REF.: OBSERVACIÓN TÉCNICA A LA PROPUESTA DEL PLAN DE ORDENAMIENTO TERRITORIAL (POT) LIBERIA 2026.

ASUNTO: Inclusión en el POT de nueva ruta vehicular Par Vial (San Miguel – Calle 5/ Av. 4), estudios de viabilidad, descarte de alternativas con impacto ambiental, y directrices para la conservación técnica especializada del Puente El Real.

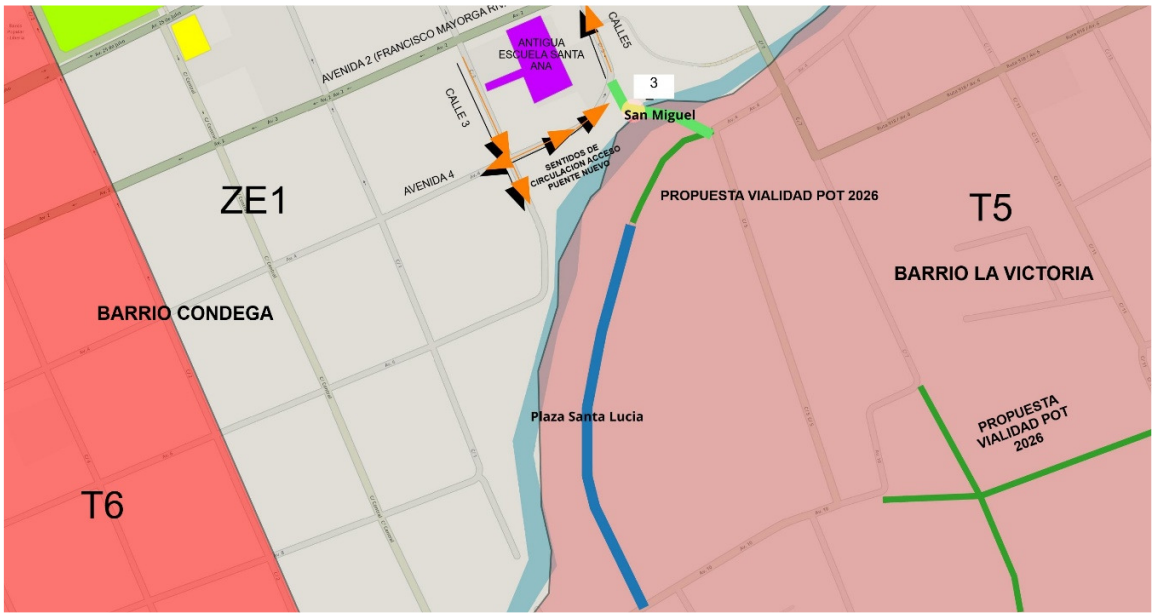
- **Alternativa 3 (Viable y Propuesta): Par Vial San Miguel de Avenida 4 (salida centro a sur) y Calle 5 (ingreso sur a centro).** Tras descartar las opciones previas, el análisis determina que la solución más viable, inmediata y de menor impacto es establecer un nuevo cruce sobre el río desde el sector de la Plaza Santa Lucía (zona de San Miguel) que empalme directamente con el tejido arterial consolidado del centro. Además, topográficamente esta zona permite enlazar de forma natural con la propuesta de vialidad que plantea la continuación de la calle de la Plaza Santa Lucía hasta salir al Barrio La Victoria, consolidando una verdadera red de desfogue sur-este. *(Ver croquis de análisis adjunto)*.

1. **Vía de Entrada (Sur hacia el Centro):** El flujo vehicular proveniente del sector sur cruzará el nuevo puente propuesto sobre el río e **ingresará** al centro de Liberia transitando en **una sola vía** por **Calle 5** hasta desembocar a la **Avenida 2 (Francisco Mayorga Rivas)**, moviéndose en dirección este-oeste. Esta arteria principal posee el perfil adecuado para distribuir el tráfico hacia el casco urbano sin embotellamientos.

2. **Vía de Salida (Centro hacia el Sur):** Para el tráfico que requiera salir del centro hacia el sur (Plaza Santa Lucía), los vehículos circularán hacia el este por la **Avenida 4** en sentido único. Al llegar a la intersección, girarán a la derecha sobre la **Calle 3** (sentido norte-sur) para empalmar directamente con el nuevo puente propuesto. (Ver croquis)

3. **Gestión de la Plaza Santa Lucía y conexión a Barrio La Victoria:** El proyecto de conectividad a lo largo de la Plaza Santa Lucía (zona de aproximación al puente) debe prever la ampliación del derecho de vía. Se debe integrar la continuación de esta calle hasta desembocar en el Barrio La Victoria, según consta en propuestas de vialidad, creando un corredor articulado para el sur. (Ver croquis)
